Title - Sujet Aménagement fonctions d'accueil CFF	
Solicitation No. - N° de l'invitation EF236-211095/A	Amendment No. - N° modif. 004
Client Reference No. - N° de référence du client R.087272.001	Date 2020-11-19
GETS Reference No. - N° de référence de SEAG PW-\$MTC-410-15900	
File No. - N° de dossier MTC-0-43131 (410)	CCC No./N° CCC - FMS No./N° VME
Solicitation Closes - L'invitation prend fin at - à 02:00 PM Eastern Standard Time EST on - le 2020-11-23 Heure Normale du l'Est HNE	
F.O.B. - F.A.B. Plant-Usine: <input type="checkbox"/> Destination: <input type="checkbox"/> Other-Autre: <input type="checkbox"/>	
Address Enquiries to: - Adresser toutes questions à: Spina, Angelina	Buyer Id - Id de l'acheteur mtc410
Telephone No. - N° de téléphone (514) 703-4764 ()	FAX No. - N° de FAX () -
Destination - of Goods, Services, and Construction: Destination - des biens, services et construction:

Modification 004

**AMÉNAGEMENT DES FONCTIONS D'ACCUEIL / CENTRE FÉDÉRAL DE FORMATION
PLANNING OF RECEPTION FUNCTIONS / FEDERAL TRAINING CENTER**

QUESTIONS ET RÉPONSES / QUESTIONS AND ANSWERS

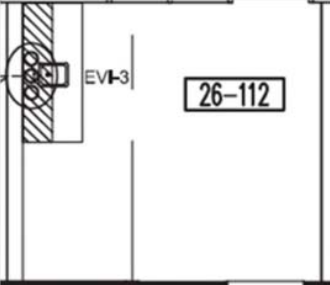
9 (EN)	Can you provide a 40Amp 240V electrical power for the worksite construction trailer? If so, how far will it be?	The contractor will be authorized to plug into an existing 120/240 panel that has available space. It is situated in the basement of building 3. The approximate distance to the panel will be 37m with the majority of it outside.
10 (FR)	L'emplacement du nouveau panneau montré sur les plans cause un conflit avec l'existant et ne laisse pas d'espace suffisant pour l'installation. Est-ce acceptable d'installer le nouveau panneau sur le côté opposé de la colonne dont il a déjà un panneau installé?	La localisation précise sera coordonnée en chantier.
10 (EN)	The location of the new panel shown on the plans causes a conflict with the existing one and does not leave sufficient space for installation. Is it acceptable to install the new panel on the opposite side of the column that it already has a panel installed on?	Precise location to be determined on site.
